AMPLIACIÓN A ESTUDIO DE IMPACTO AMBIENTAL

PROYECTO:
ENDEREZAMIENTO DE CAUCE Y COLOCACION DE
TUBERIAS EN FUENTE DE AGUA INTERMITENTE
(QUEBRADA SANTA MARÍA)

INFORMACIÓN SOLICITADA
ESTUDIO DE IMPACTO AMBIENTAL
CATEGORÍA I

INFORMACION COMPLEMENTARIA A AMPLIACIÓN A ESTUDIO DE IMPACTO AMBIENTAL

REPUBLICA DE PANAMA
PROVINCIA COLOMBIA
CORREGIMIENTO CABECERA DECON. VIA SONORAS AL ENCANTO
PLANO TOPOGRAFICO SOBRE LA FINCA N°
2501-55 CODIGO DE UBICACION 2501
PROPIEDAD DE
INVERSIONES ARTILES, S.A.
AREA INScrita 4 HA + 8860.15m²

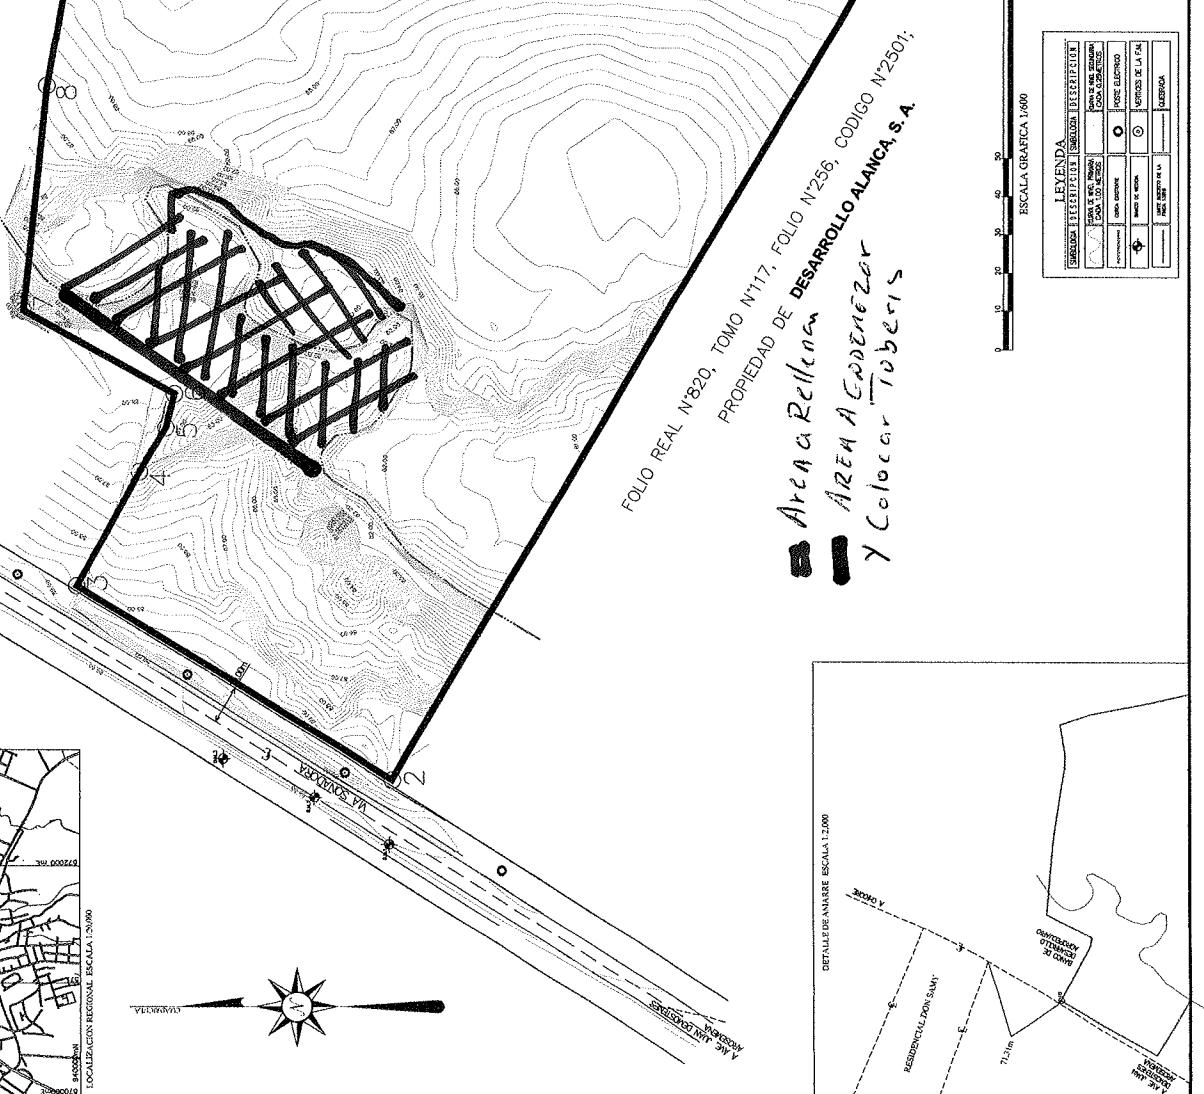
5. El plano presentado en la página 127 indica que el proyecto se desarrollara en la finca 13816 con código de ubicación 2501 la cual cuenta con una superficie de cinco hectáreas + tres mil setecientos treinta y nueve metros cuadrados con cinco decímetros cuadrados (5has-3739m² + 5dm²). El certificado de propiedad indica que la misma corresponde a la finca 30475435 con código de ubicación 2501 con una superficie de cuatro hectáreas seis mil ochocientos sesenta metros cuadrados con quince decímetros cuadrados (¿4ha+ 6860m²+ 15dm²?). Por lo que el promotor deberá aclarar y corregir dicha incongruencia.

6. Que el plano presentado en la página 127. el cuadro de la leyenda no se lee de forma clara. por lo que se le solicita presentarlo nuevamente de manera legible. Adicional presentar dentro de dicho plano como quedaría el enderezamiento de la quebrada Santa María.

El proyecto se desarrollará sobre la finca 30475435 código de ubicación 2501 propiedad de INVERSIONES ARILES, S.A. Con superficie total de cuatro (4) has + 6860.15 metros cuadrados se adjunta plano corregido.

Se adjunta plano legible el enderezamiento sería lineal ya que actualmente el cauce de la quebrada está irregular por lo que facilitaría el drenaje de las aguas pluviales.
